INFO TECHNIQUE

Volant bimasse de LuK réf. 415 0388 10

Modification de l'anneau capteur

Modèle : Transit

Photo 1: Anneau capteur ancien modèle

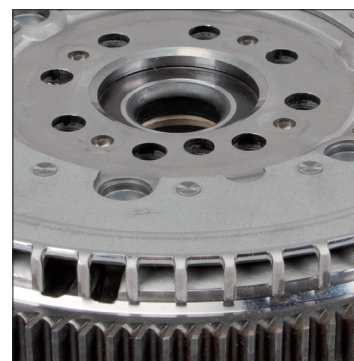
Dans le cadre du développement permanent de nos produits, nous avons modifié l'anneau capteur destiné à l'enregistrement du régime moteur ainsi que le logement du volant bimasse réf. 415 0388 10.

L'anneau capteur de la nouvelle génération se distingue du modèle précédant par son matériau moins épais et la forme différente de ses dents. Par ailleurs, le remplacement du palier lisse par un roulement à billes a permis d'augmenter la durée de vie du volant bimasse.

Malgré leurs conceptions différentes, les deux modèles de volant bimasse peuvent être utilisés sans réserve dans les véhicules mentionnés dans les catalogues.
